## MINISTERIO DE INDUSTRIA, ENERGÍA Y TURISMO

**CORRECCIÓN DE ERRORES DEL REAL DECRETO 337/2014, DE 9 DE MAYO, POR EL QUE SE APRUEBAN EL REGLAMENTO SOBRE CONDICIONES TÉCNICAS Y GARANTÍAS DE SEGURIDAD EN INSTALACIONES ELÉCTRICAS DE ALTA TENSIÓN Y SUS INSTRUCCIONES TÉCNICAS COMPLEMENTARIAS ITC-RAT 01 A 23. PUBLICADO EL 9 DE JUNIO DE 2014**

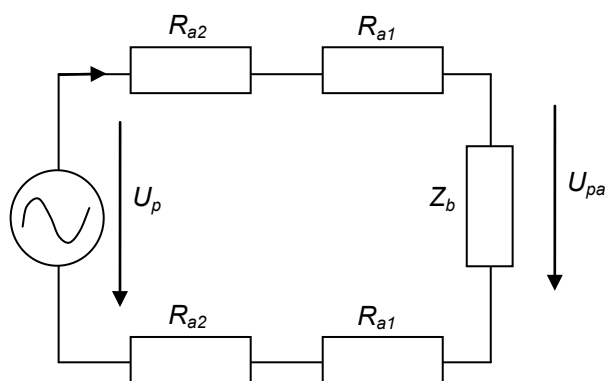
En la página 43664, después del párrafo decimosegundo debe aparecer la siguiente figura:

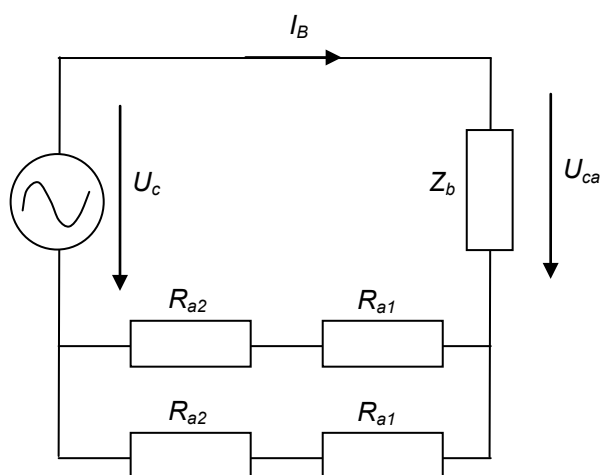
En la página 43671, en la segunda línea del quinto párrafo, donde dice: “En la figura 2 se muestra”, debe decir: “En la figura 3 se muestra”

En la página 43671, en el pie de la figura, donde dice: “Figura 2. Ejemplo de corrientes de puesta a tierra en una instalación de alta tensión”, debe decir: “Figura 3. Ejemplo de corrientes de puesta a tierra en una instalación de alta tensión”

Página 43671, en la leyenda después de la figura, en la décima línea, donde dice: “ $Z_{\square}$  impedancia entre el cable de tierra y tierra (se considera prácticamente infinita)”, debe decir: “ $Z_{\infty}$  impedancia entre el cable de tierra y tierra (se considera prácticamente infinita)”
